DIRECCIÓN REGIONAL DE PANAMÁ METROPOLITANA  
MEMORANDO  
DRPM-442-2024

ASUNTO: Respuesta al proyecto SILVESTRE, Cat. II

**INFORME TÉCNICO DE INSPECCIÓN DRPM-SEIA-No. 011-06-12-2024.**

**DIRECCIÓN REGIONAL DE PANAMÁ METROPOLITANA  
SECCIÓN OPERATIVA DE SEGURIDAD HÍDRICA****INFORME TÉCNICO No. DRPM-SOSH-056-2024****1. GENERALIDADES:**

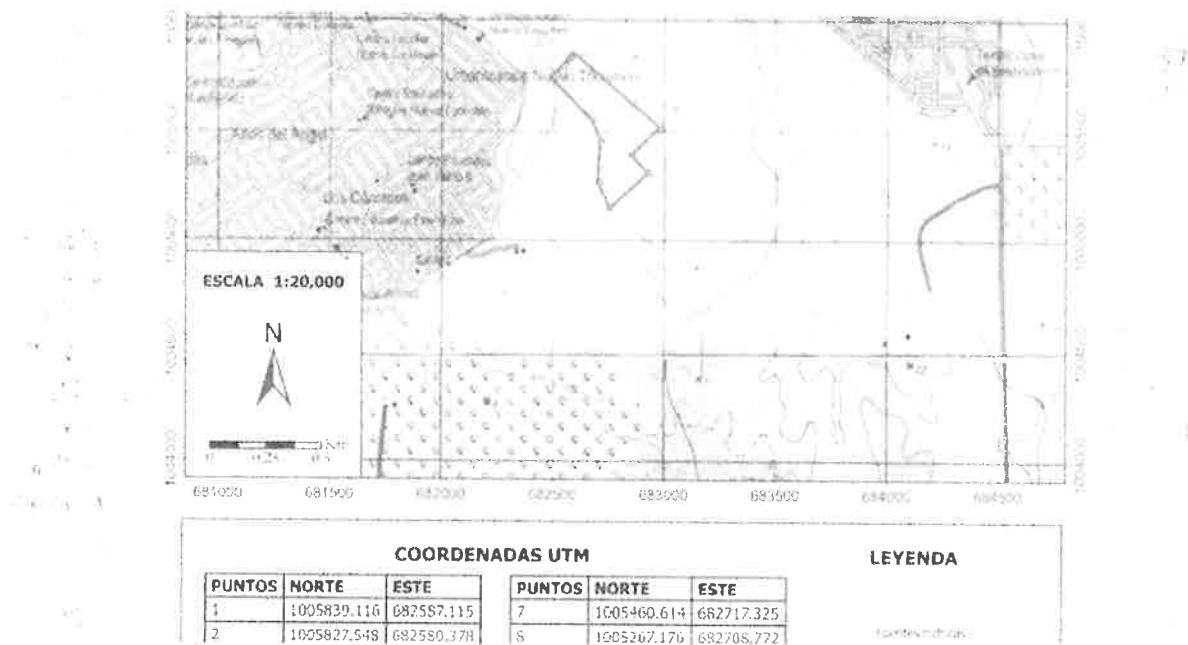
Dentro del Estudio de Impacto Ambiental en el punto **4.3.2.1. Construcción detallando las actividades que se darán en esta fase, incluyendo infraestructuras a desarrollar, equipos a utilizar, mano de obra** (pág. 23-24), se menciona la construcción de dos (2) Plantas de Tratamiento de lodos activados, mediante un tratamiento biológico aeróbico, adicional se indica las coordenadas de descarga; sin embargo, no se detalla cual será la fuente de agua receptora:

Relacionado al punto anterior, en el punto **4.3.2.1.** se presenta un solo juego de coordenadas para la descarga de aguas residuales; sin embargo, en el punto 14.10 Memoria técnica de la PTAR ( pág. 328) menciona que “el proyecto consiste en un proyecto residencial de 390 viviendas, el cual se desarrollará en dos etapas una de 196 viviendas y la otra de 194 viviendas, cada etapa llevará su planta de tratamiento, por lo antes descrito no se identifica si ambas plantas serán construidas en el mismo punto o en puntos distintos, si se realizará la descarga en un solo punto ó dos puntos, aclarar.”

En este mismo sentido es imprescindible que se presente la capacidad de dilución con la que cuenta la quebrada sin nombre donde descargara las aguas residuales en la temporada seca y temporada lluviosa, ya que es una de las problemáticas de los residenciales.

1. Detallar o aclarar cuál será la fuente receptora de las aguas residuales de la PTAR.
2. Identificar si ambas plantas serán construidas en el mismo punto o en puntos distintos, si se realizará la descarga en un punto de coordenadas presentado o serán dos puntos de descarga, aclarar.
